**INFORME DE HITO DE CONTROL
N° 12878-2024-CG/APP-SCC**

**PROYECTO DE INVERSIÓN “MEJORAMIENTO DE LOS
SERVICIOS DE SALUD DEL HOSPITAL DE HUARMY,
DISTRITO DE HUARMY, PROVINCIA DE HUARMY –
REGIÓN ÁNCASH”**

**HITO DE CONTROL N° 3 – “AVANCE DE EJECUCIÓN DE OBRA A NIVEL DE
SUMINISTRO, INSTALACIÓN, PRUEBAS DE EQUIPAMIENTO BIOMÉDICO Y
SISTEMAS DE INTEGRACIÓN (BMS) DEL PROYECTO”**

Imagen N° 01: Plano de arquitectura A-09- Detalle de Pasamanos en escalera 9

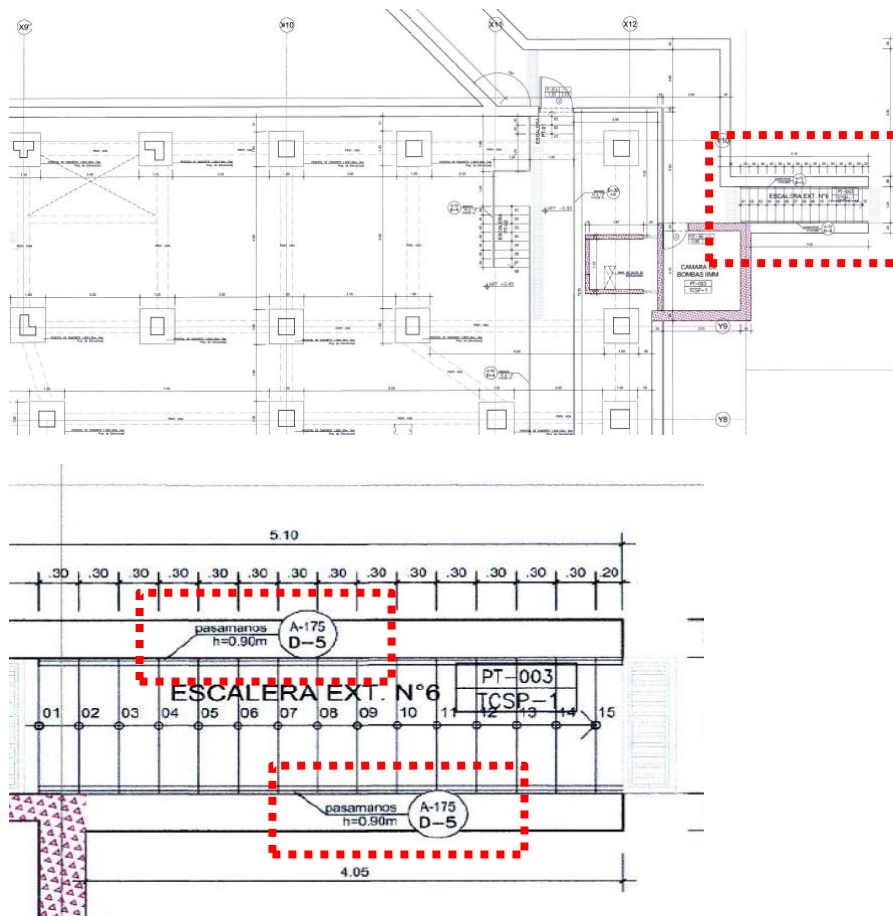
Ahora bien, de la revisión del Expediente Técnico del Proyecto, en el Volumen 11 Planos, específicamente en el Plano A-09 (N° CR21202-HO-PL-A-0301, Folio 002235) y A-30 (N° CR21202-AC-PL-A-0300, Folio 002214), correspondientes a la “Arquitectura Planta Nivel de Inspección” y “Arquitectura Planta Nivel 1 Almacén y Cisternas”, la Comisión verificó que para la escalera 9⁴⁸, la cual constituye una escalera de evacuación del Proyecto que une el nivel técnico (sótano) con el patio de Central de Gases y forma parte de la ruta de evacuación 3 que deriva a la zona de seguridad 13, se encuentra contemplada la instalación de pasamanos a ambos lados de la escalera.

Cabe resaltar que la Comisión verificó que los pasamanos en la escalera de evacuación 9 no se encuentra considerados dentro de los metrados⁴⁹ del presupuesto del Expediente Técnico, a pesar que en el Plano A-09 sí se ha considerado su instalación para ambos lados de dicha escalera⁵⁰.

Imagen N° 02: Plano de arquitectura A-30- Detalle de escalera 8 que da acceso al área de cisternas

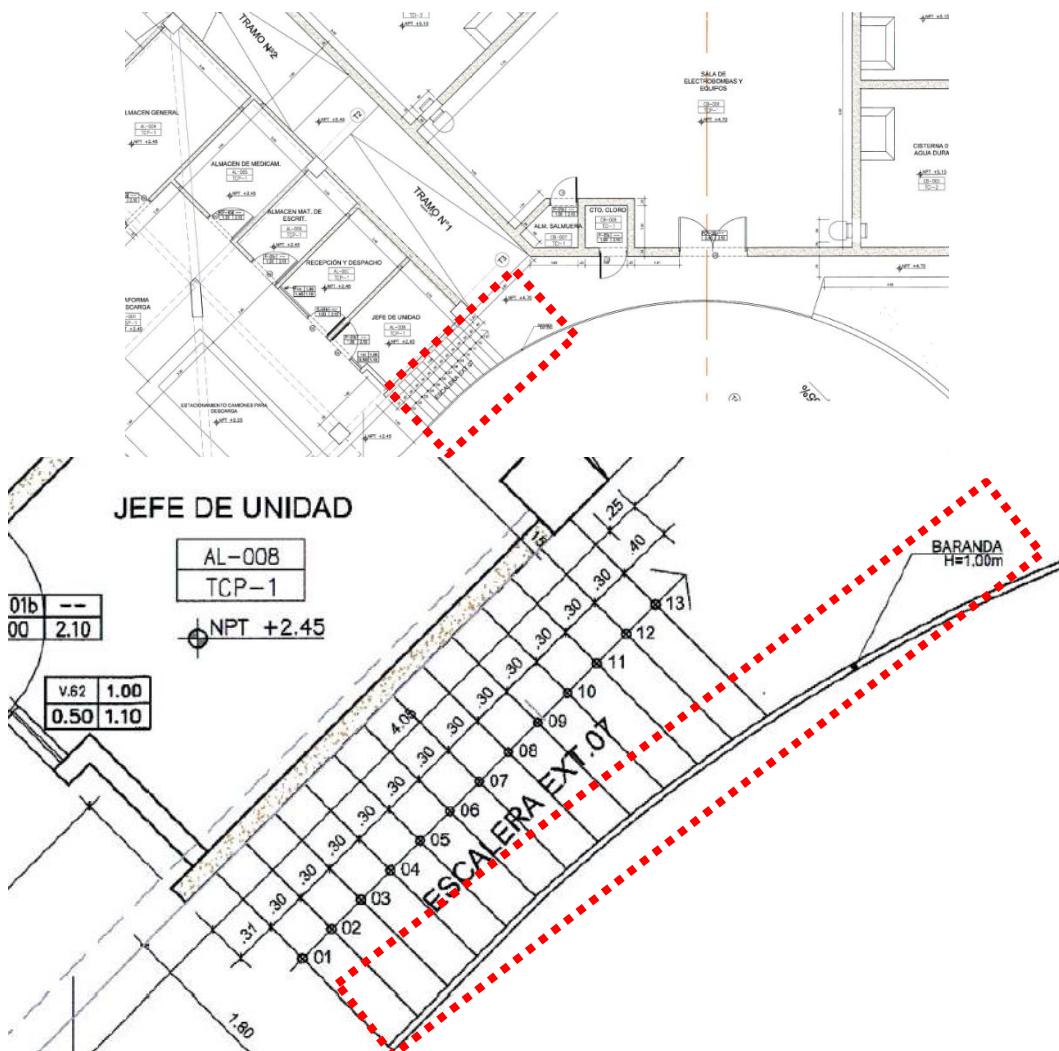
Por otro lado, en el Plano de arquitectura A-30 del Expediente Técnico, la Comisión verifica que para la escalera 8⁵¹ (la cual constituye una escalera de evacuación del Proyecto de acceso al área de cisternas) se ha considerado la ejecución de una baranda (que incluye pasamanos) en el lado derecho⁵² de dicha escalera, sin embargo, no se ha considerado

pasamanos en el lado izquierdo de dicha infraestructura, tal como se aprecia en la siguiente imagen:

Como se puede apreciar, el Plano de Arquitectura de la escalera 8 no considera pasamanos en el muro; sin embargo, el Plano de Evacuación si indica que debe contener pasamanos en ambos lados, de conformidad con lo establecido en la NTS N° 110. En tal sentido, existe una incongruencia en el contenido de ambos planos señalados de la escalera 8.

Imagen N° 03: Plano A-EV-02- Evacuación Planta Nivel 1

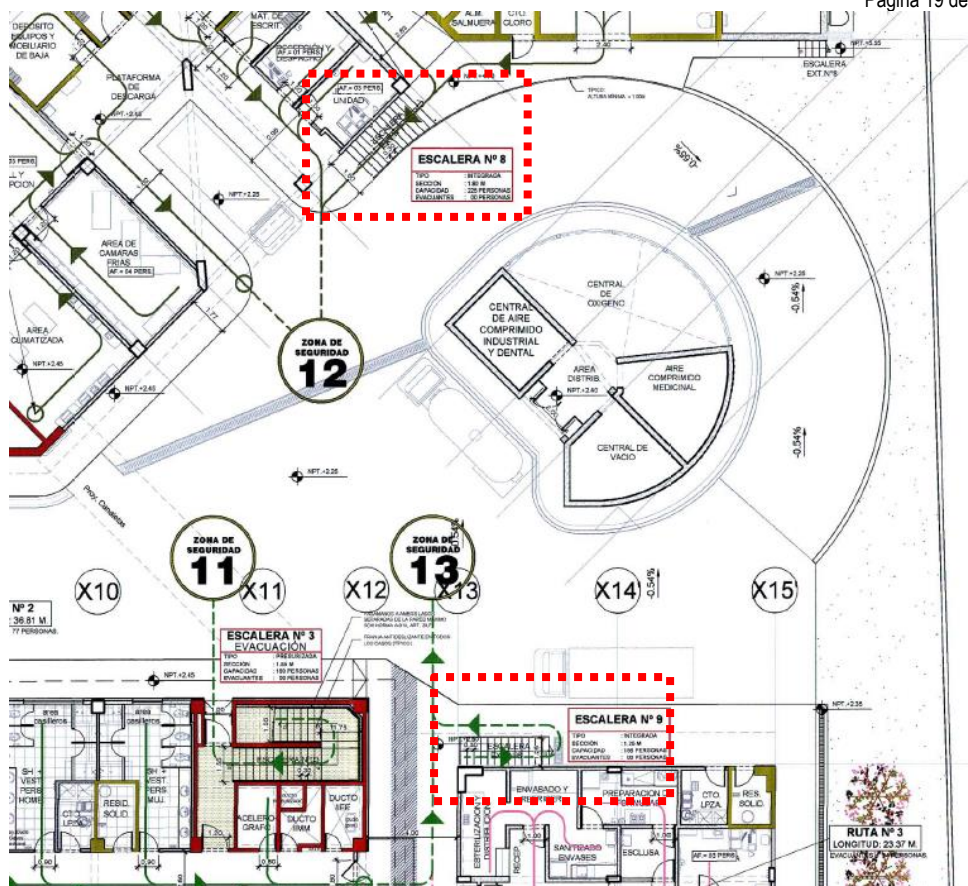
No obstante lo indicado, la Comisión verificó que en el Volumen 11: Planos (que incluye Planos de Evacuación), el Plano de Evacuación denominado A – EV – 02 ha considerado las escaleras 8 y 9 como rutas de evacuación, siendo que estas llevarán pasamanos en ambos lados⁵³.

6. LAS ESCALERAS TIENEN 30 CM DE SECCIÓN DE PASO Y 16.5 CM DE CONTRAPASO, LAS ALTURAS DE LOS CONTRAPASOS SON UNIFORMES EN TODO SU RECORRIDO.
7. TODAS LAS ESCALERAS, GRADAS Y RAMPAS LLEVARÁN PASAMANOS EN AMBOS LADOS.

Imagen N° 05 – Escalera 9 ubicada en parte lateral derecha de Zona de Nutrición y que da acceso desde Nivel técnico a patio de central de Gases

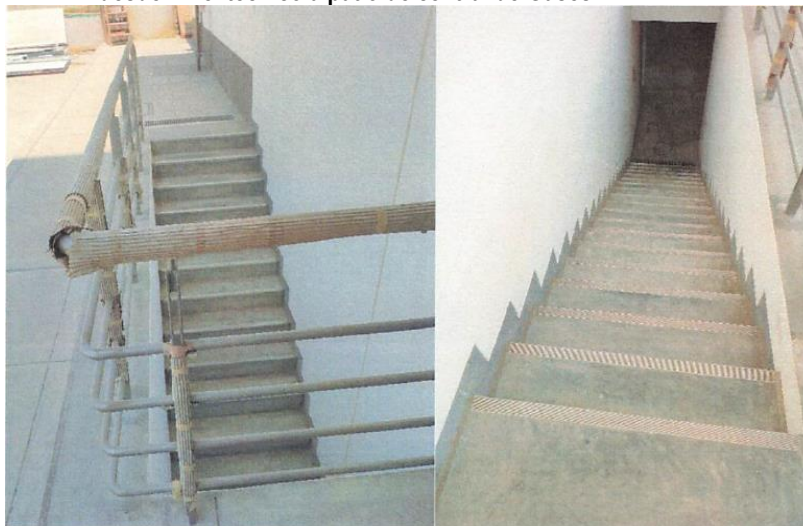
3. Durante la visita a obra se verificó que las Escaleras 8 y 9 de Evacuación de las áreas de “Cisternas y Unidad de Frio” y “Planta de Inspección”, respectivamente, no cuentan con pasamanos en ambos lados, no obstante que la Partida 03.01.10.005 “Barandas y Pasamanos” se encuentra culminada, en contravención a la “Norma Técnica de Salud-NTS N° 110-MINSA-V.01”. Asimismo, se verificó que en el Plano A-09 del Volumen 11 – Planos del Expediente Técnico, el diseño de la Escalera 9 incluye la instalación de pasamanos a ambos lados. Al respecto, indicar las acciones destinadas al cumplimiento de la referida norma y del Expediente Técnico, adjuntar sustento.

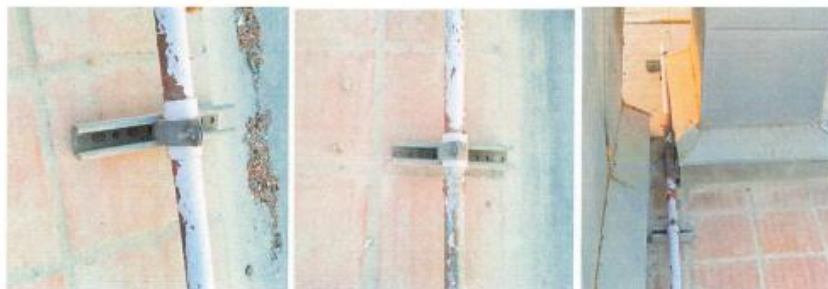
Asimismo, presencia de óxido en la tubería de recuperación de agua regenerada ubicada en azotea referencia edificio principal, sin pernos de anclaje.

Presencia de óxido en equipamiento fotovoltaico polución en sistema fotovoltaico de aguas calientes ubicada en el edificio de cisternas, así como la falta de preservación del equipamiento.
